件名 吉原小学校仮設校舎賃貸借

上記件名に係る仕様書(設計書)の内容に関する質問について、次のとおり回答します。

横浜市教育委員会事務局		工事名	吉原小学校仮設校舎設置工事		
年月日	R5.3	縮尺	A1: 図示	図面名称	渡り廊下1 平面図(Ⅰ期工事)
設計者	株式会社		図面番号	A-019

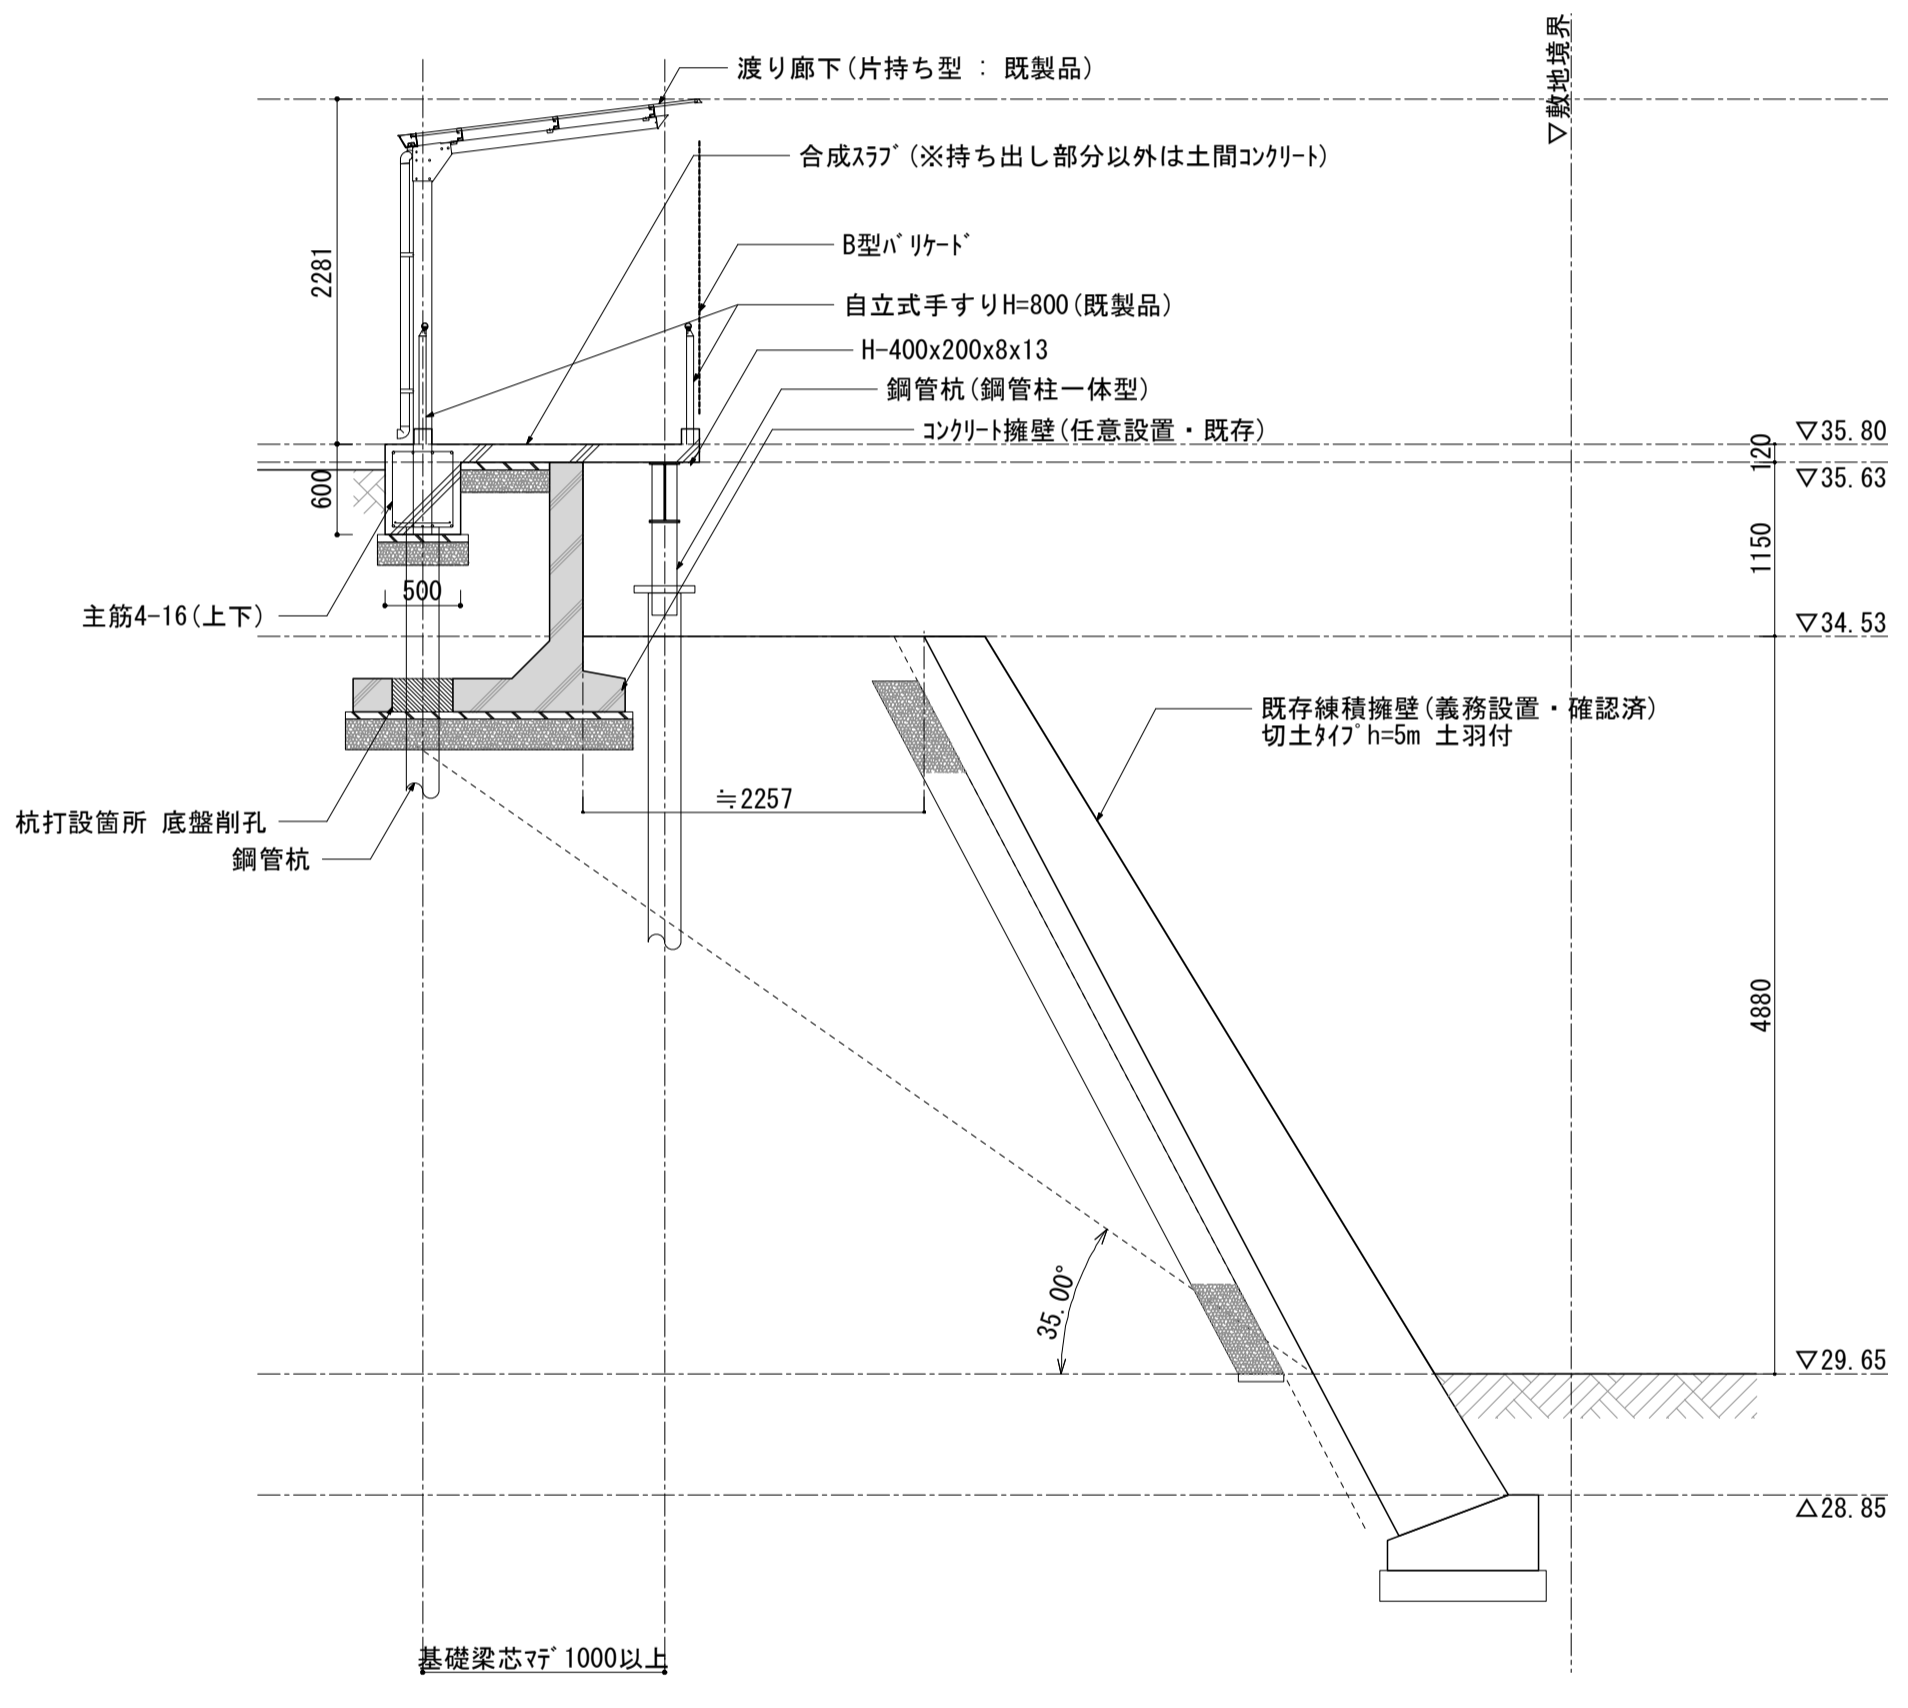
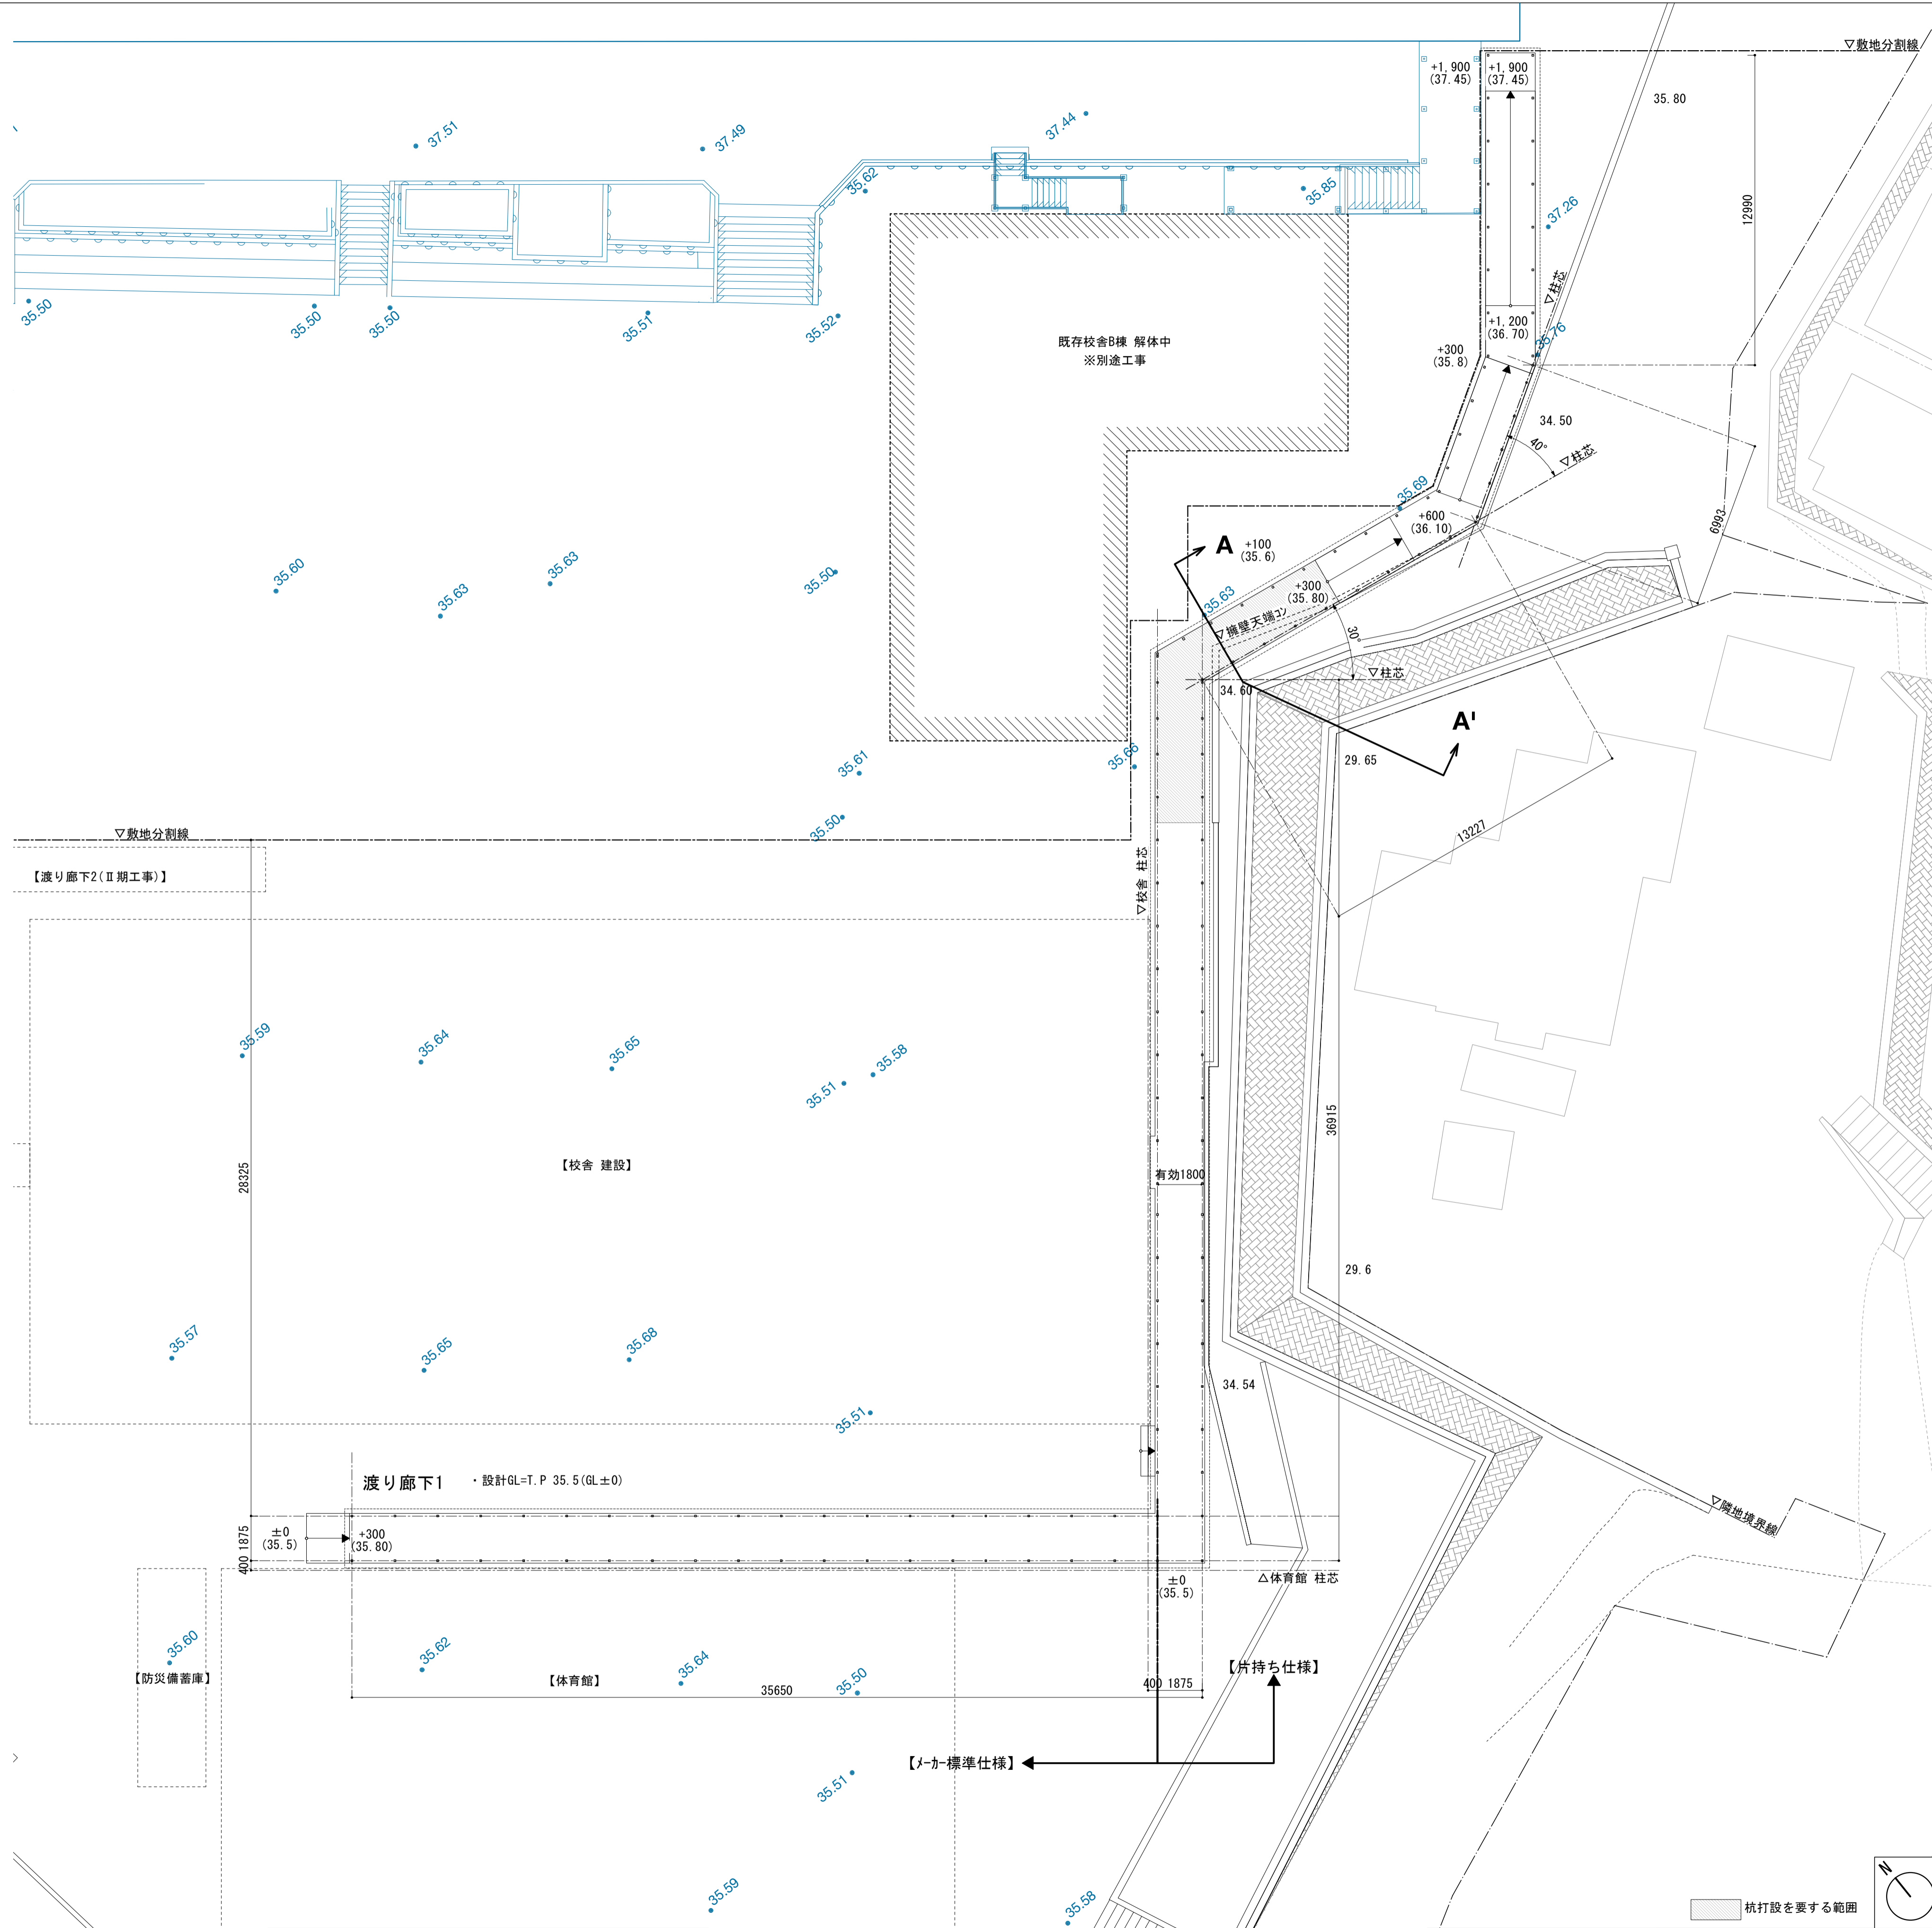
35	図面 A-01⑤その他	渡り廊下1の崖側の別図に示す範囲について、杭 L=6.000mmを見込むこととありますが、その範囲以外の部分について、実施設計の中で杭が必要と判断された場合は、その費用については、別途協議して頂けると解釈してよろしいでしょうか。	別途協議とします。
36	図面 A-09	渡り廊下1について、一部床が擁壁側外に飛び出している箇所が見受けられます。構造上問題ないものと考えてよろしいでしょうか。また、施工方法はどのようにお考えでしょうか。ご教示願います。	よろしいです。施工方法は No.25 の回答に用いた別紙を参照してください。
37	特記仕様書 P9 .13 仮設給食室	仮設給食室において、保健所への打ち合わせ、協議、申請等については、市にて実施頂けるものと考えてよろしいでしょうか。	そのとおりです。ただし、申請等に必要な図面等の作成協力を求めます。
38	備品リスト	備品は原則新品設置であると解釈しておりますが、図面 A-03 備品ストの多目的室(学校指定)1.2・多目的室(少人数)1.2 の机・椅子 K-301 について、姿図が見当たりません。机、椅子については既存校舎からの移設ということでしょうか。ご教示願います。	設計図書 P95 のとおりです。
39	特記仕様書 4 電気設備工事	(9)放送設備について体育館の放送設備について、ローカル放送は必要でしょうか。	必要です。放送設備は既存体育館から移設し再設置とします。
40	その他	直近の建築確認による検査済証はあるものと考えてよろしいでしょうか。	そのとおりです。
41	図面 A-08	2階に図書室が配置されておりますが、図書室という用途を考えた場合、現在の仕様では構造上、荷重に耐えられない可能性があります。その場合、仕様変更に伴う、追加費用については、別途協議頂けるものと考えてよろしいでしょうか。	図書室の積載荷重は以下を見込んだ上で、適宜仕様を見込むこととします。 1)床・小梁用 / 5,900N/m ² 2)架構用 / 5,400N/m ² 3)地震力用 / 4,900N/m ²

42	図面 A-08	<p>図書室について、2 階への設置が構造上難しいと実施設計段階で判明した場合、1 階の部屋とレイアウトを変更することは検討頂けますでしょうか。</p>	<p>契約後、別途協議とします。</p>
43	図面 A-09	<p>渡り廊下 1 について、杭基礎を想定している箇所について、既存の擁壁との距離が非常に近い場所があります。現在の計画の場合、擁壁の底板に干渉してくる箇所が出てくる恐れがあります。仮に底板に当たった場合、杭を打つために、擁壁基礎に穴をあける必要があると思われませんが、構造上問題ないと考えてよろしいのでしょうか。</p>	<p>既存擁壁に支障ないよう杭基礎の設置をお願いします。</p>
44	図面 A-08	<p>図工室について、荷重については教室荷重で考えればよろしいでしょうか。</p>	<p>よろしいです。</p>
